PARECER 027/2026 – CEIV
COMISSÃO PERMANENTE DE ANÁLISE DE ESTUDO DE IMPACTO DE VIZINHANÇA
(CEIV)

Processo Administrativo nº: e-19.369/2024

Projeto: Ed. Renovatio Residencial

Endereço: Rua 2414, esquina Ruas 2300 e 2400 - Centro

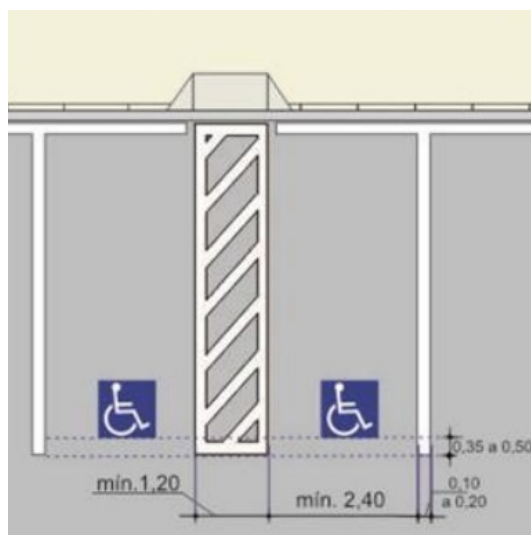
- Implantar paraciclos internos e externos no empreendimento (devendo indicar o número de vagas a serem disponibilizadas, interna e externamente).

2ª consideração CEIV: Reitera-se a solicitação da inclusão da medida mitigadora;

3ª consideração CEIV: Atendido parcialmente, devendo essa medida mitigadora ser incluída no impacto "Pressão no Sistema e Modal Cicloviário";

4ª consideração CEIV: Ok, atendido. Incluir na versão final do EIV;

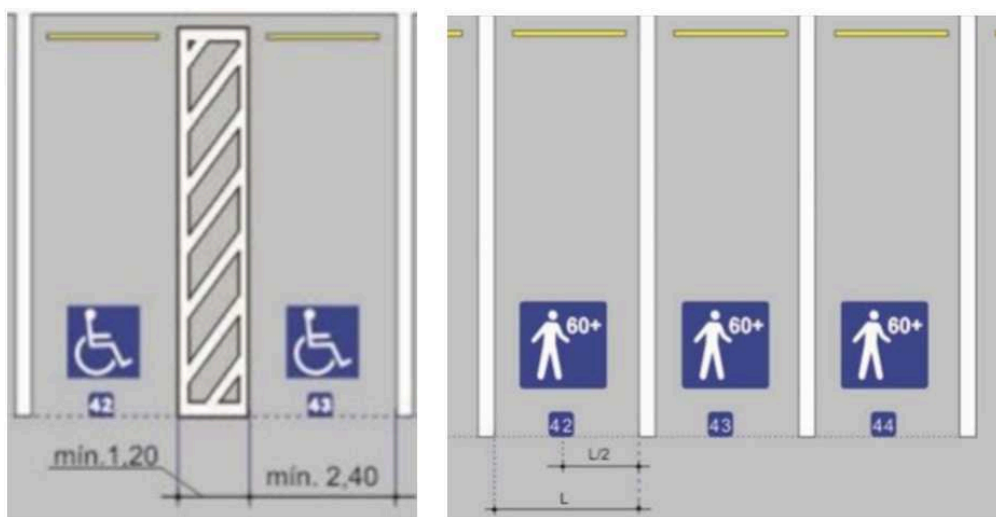
31.3. Acrescentar, nas pranchas das vagas de estacionamento, o trajeto de rota acessível das pessoas PNE, desde a vaga de PNE até um local seguro, de acordo com as diretrizes de rota acessível expostas na NBR 9050;

2ª consideração CEIV: Rever o trajeto. O elevador deve permitir o acesso entre o EPP e o pavimento térreo, possibilitando o deslocamento do usuário até o passeio público. O acesso ao pavimento Mezanino não satisfaz a legislação (vide o art. 81, I, da Lei n.º 2.794/2008, com redação dada pela Lei Complementar n.º 23/2018). Equacionar;

3ª consideração CEIV: Ok, atendido. Incluir na versão final do EIV;

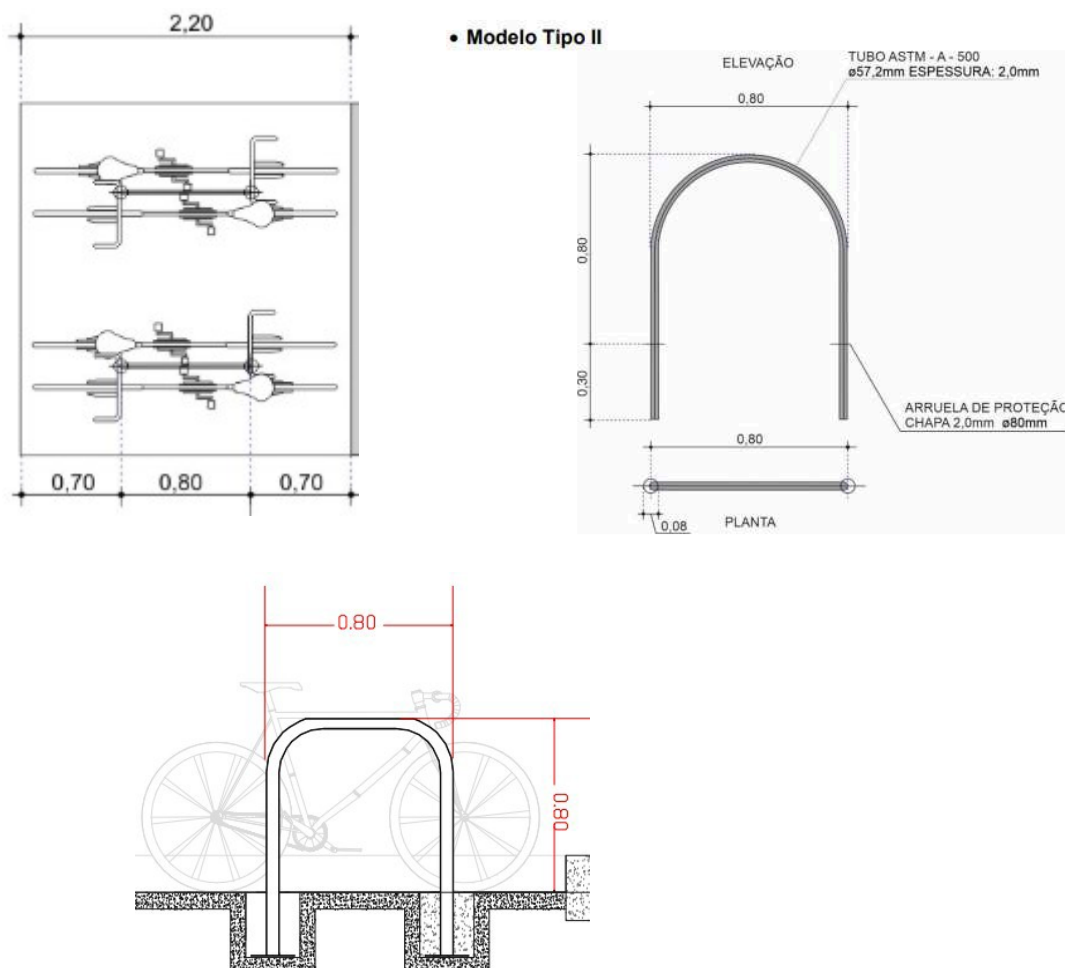
2ª consideração CEIV: Atendido parcialmente, sendo necessário demonstrar as vagas de carga/descarga a serem utilizadas pelos condôminos, citadas que serão no pavimento G2. OBS: Necessário informar que tipo de veículo poderão ser utilizados para a operação de carga/descarga condominial, se atentando e informando a altura máxima dos portões de acessos, para atendimento a essa demanda;

3ª consideração CEIV: Atendido parcialmente, devendo realocar as vagas de carga/descarga condominiais para uma área mais próxima dos elevadores;

4ª consideração CEIV: Reitera-se o pedido, visto que as pranchas anexadas no Anexo C, referente ao 3º complemento, não demonstram o solicitado e respondido no ofício resposta;

5ª consideração CEIV: Necessário assinatura, pelo responsável técnico do projeto, de todas as pranchas do **projeto executivo**;
